SUPERINTENDENCIA DE INDUSTRIA Y COMERCIO
DIRECCIÓN DE NUEVAS CREACIONES

ASUNTO Radicación 11-066024
 Trámite 003
 Evento 001
 Actuación 519
 Oficio - - - 18660
 Folios 4

Título de la solicitud: “Disposición constructiva y funcionamiento de sistema vertical para tratamientos de efluentes líquidos con filtro biológico” (Fl. 1).

Figura 1 del documento D1 PI 0402364-1

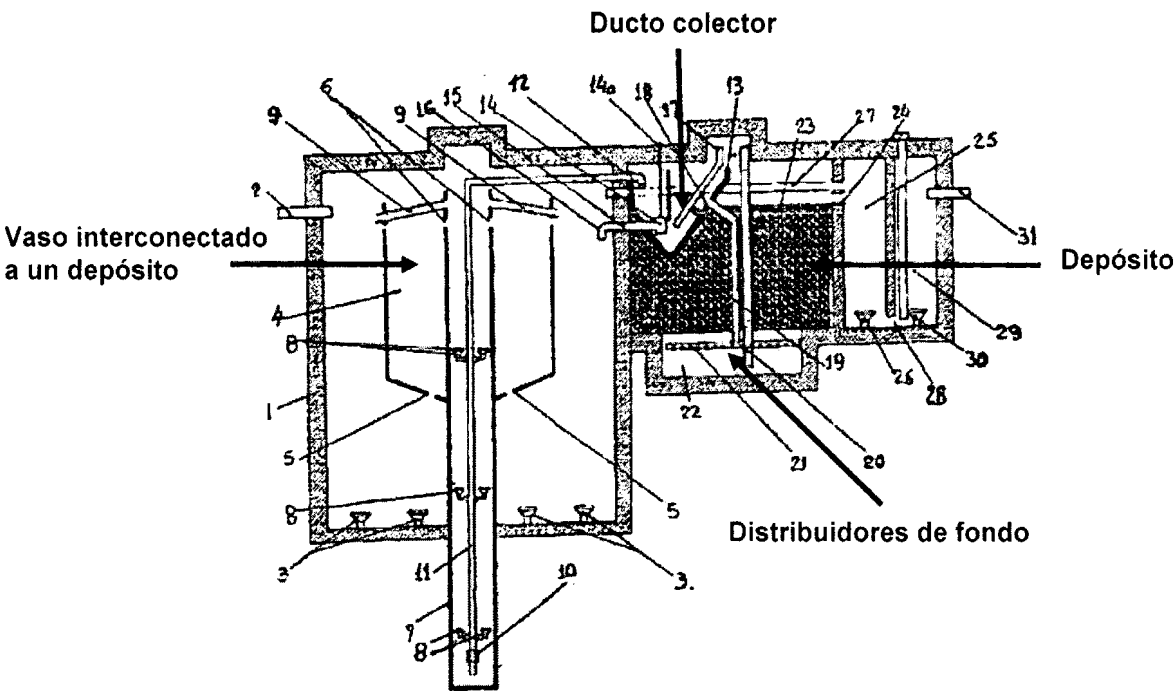
Como se puede observar en la tabla anterior, las características técnicas incluidas en la reivindicación 1 ya habían sido divulgadas en el documento D1, que contiene un vaso interconectado a un depósito, el cual está dotado de distribuidores de fondo y un ducto colector (ver figura 1).

Por su parte, los distribuidores radiales de fondo, reclamados en la reivindicación 2, ya habían sido enseñados en el documento D1 (ver figura 1), por lo que esta reivindicación tampoco contiene características nuevas.
